**AVIS RELATIF À LA PROTECTION
CONTRE LES EVENTUELS EFFETS NOCIFS ET NUISANCES
PROVOQUÉS PAR LES RAYONNEMENTS NON IONISANTS
GÉNÉRÉS PAR DES ANTENNES ÉMETTRICES STATIONNAIRES**

Commune : CHARLEROI - Exploitant : TELENET GROUP

Référence exploitant : HT1527F

Rapport n° 4614 / 2023

Figure 1 : Vue en plan des lieux de séjour et des points de contrôle

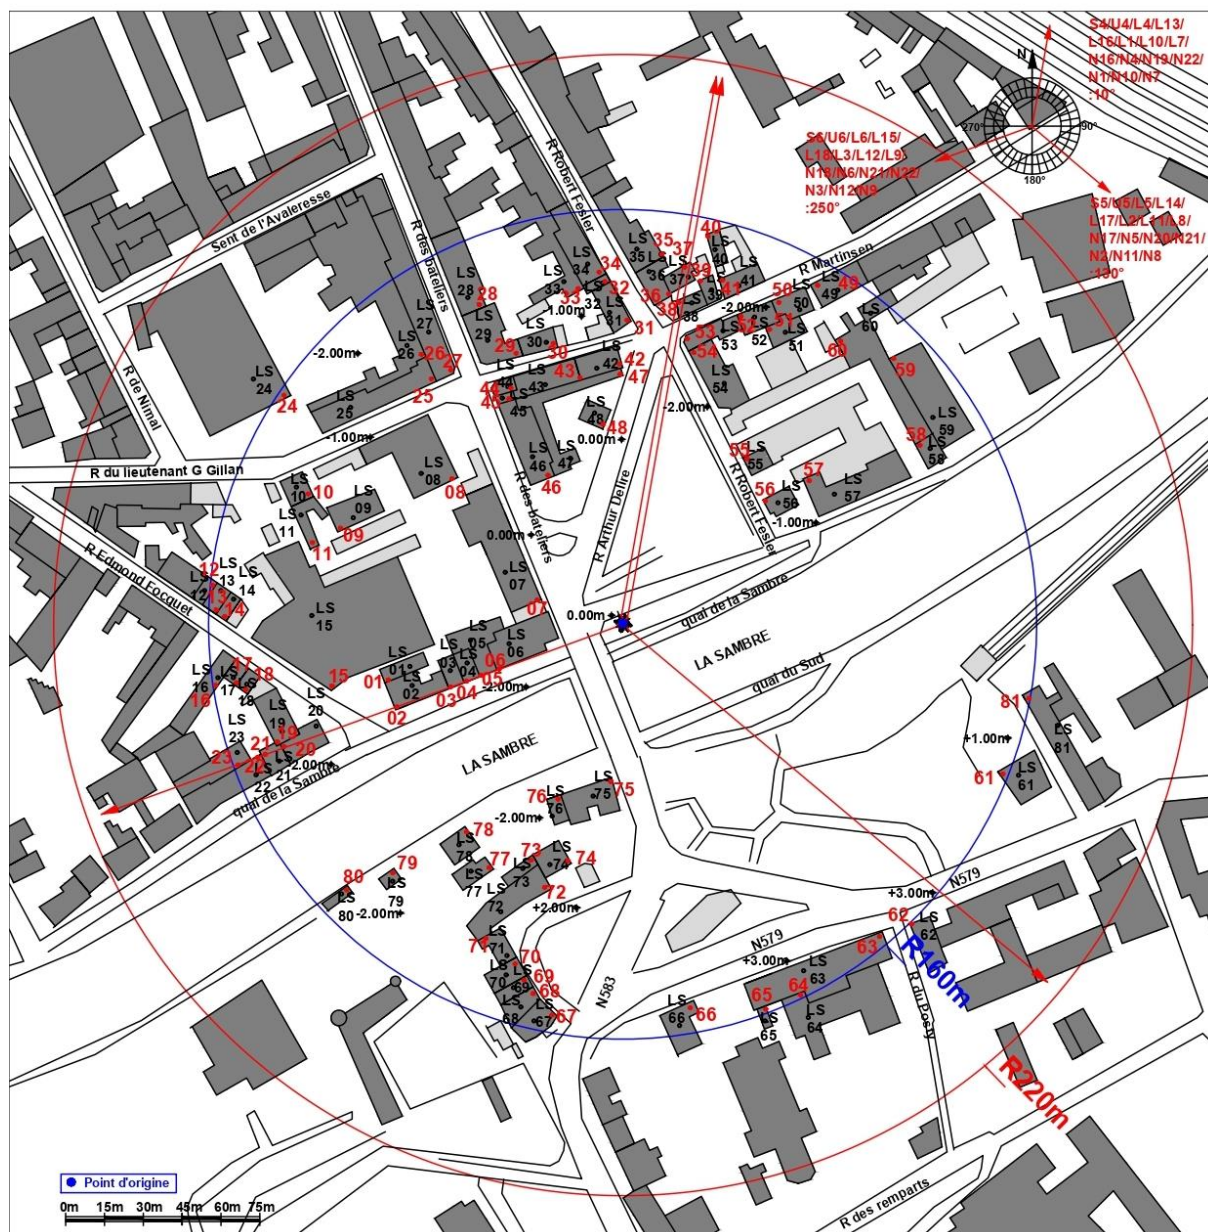
Les fréquences d'émission, la puissance rayonnée par chacune des antennes et leur gain permettent de déterminer le rayon de la zone à analyser. Tout dépassement de la limite par installation est exclu en dehors de cette zone. Le tableau 2 reprend les 35 LS² pour lesquels l'indice d'exposition est le plus élevé. Les différentes colonnes indiquent :

- le numéro du point de contrôle repris sur un des plans de la figure 1;
- le numéro du LS dans lequel se trouve le point de contrôle de la 1^{ère} colonne ;
- l'atténuation d'obstacle prise en compte pour le calcul de l'indice d'exposition dans le LS ;
- le résultat du calcul de l'indice d'exposition.

En ce qui concerne les antennes de l'installation mentionnées dans le tableau 1, la distance maximale à laquelle la limite pourrait être atteinte, à l'extérieur, est égale à 171,7 m. S'il n'y a pas de LS à une distance inférieure, les antennes respectent forcément la limite d'immission.

Dans le cas des LS situés à l'intérieur des bâtiments, une atténuation d'obstacle est prise en compte et il en résulte que la distance maximale à laquelle la limite pourrait être atteinte se réduit à 121,6 m.

Figure 2 : Vue en plan des installations d'antennes dans un rayon de 300 mètres autour de l'installation faisant l'objet de la demande d'avis

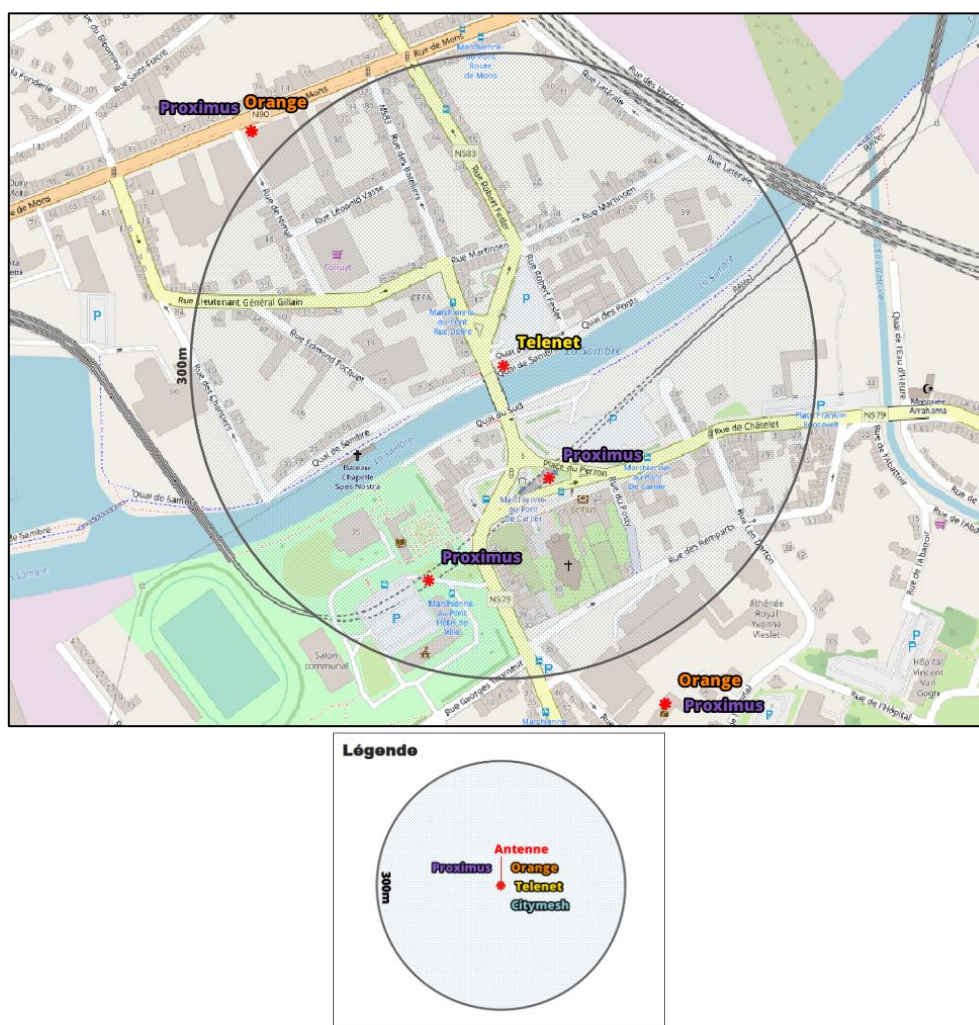
Le plan en projection verticale de la figure 2 indique la localisation des antennes actives éventuelles visées par le décret et situées dans un rayon de 300 mètres autour de l'installation référencée dans le paragraphe 2. Les données de localisation de ces antennes et les avis correspondant sont accessibles via le cadastre en ligne des antennes émettrices stationnaires⁶.

Compte tenu du nombre d'installations localisées dans la figure 2, il apparaît que l'intensité du rayonnement électromagnétique généré, dans les lieux de séjour situés à proximité de l'installation référencée dans le paragraphe 2, par l'ensemble des antennes émettrices stationnaires de l'ensemble des exploitants du même site d'antennes émettrices stationnaires respecte la limite fixée à l'article 4, § 2 du décret.
